Výmena existujúcej značky

D4

km
22,229

km
24,890

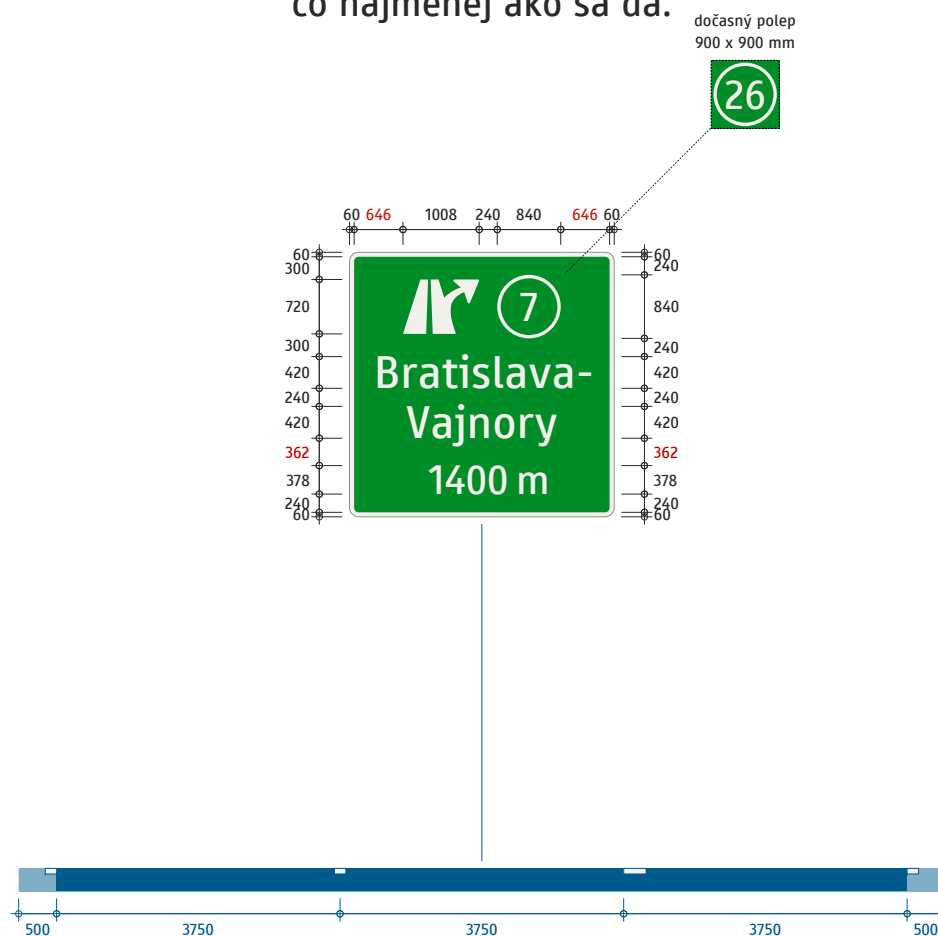
Rameno krakorca bolo oproti pôvodnému stavebnému povoleniu zásadne skrátene, určite nebude možné značku umiestniť na stred pravého priebežného pruhu (asi ani na stred pripájacieho pruhu). Značku je treba posunúť vpravo, ale čo najmenej ako sa dá.

km
26,269

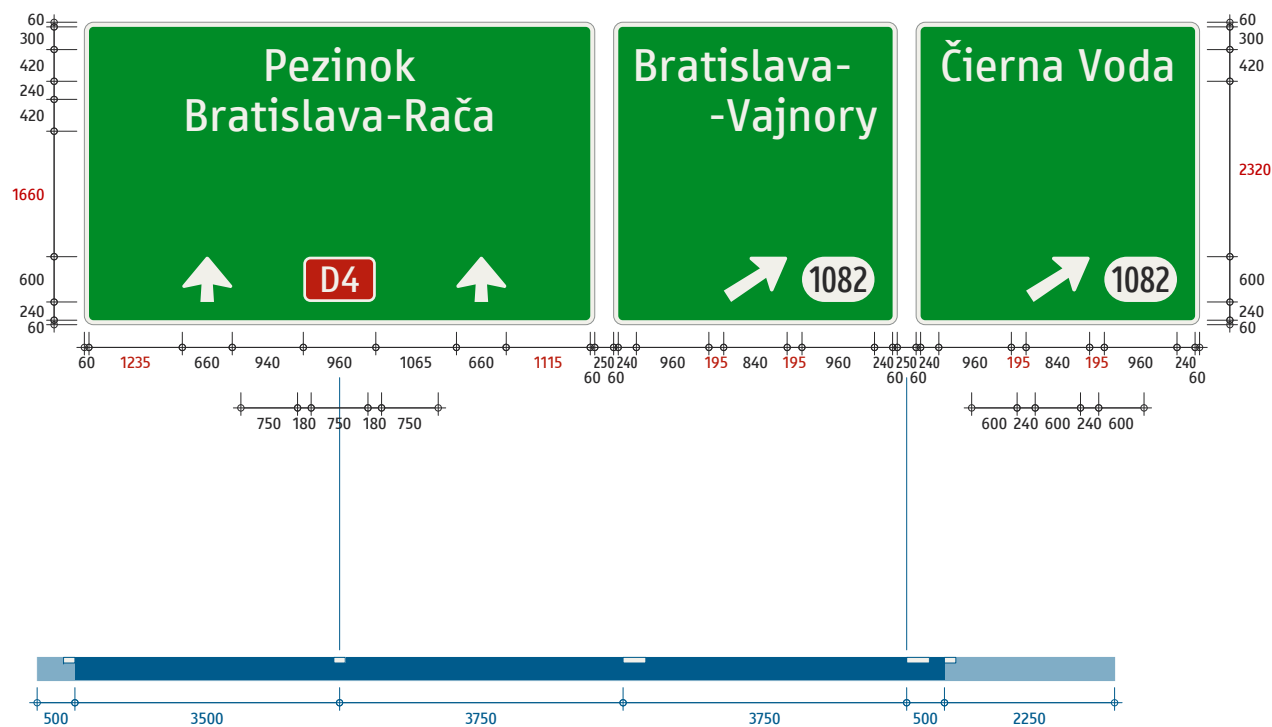
Odbočovací pruh tu ešte nie je takmer vôbec rozvinutý (zlá poloha portálu), ale poloha pravej tabule je nastavená na plné šírkové usporiadanie s odbočovacím pruhom, ktorý nasleduje.
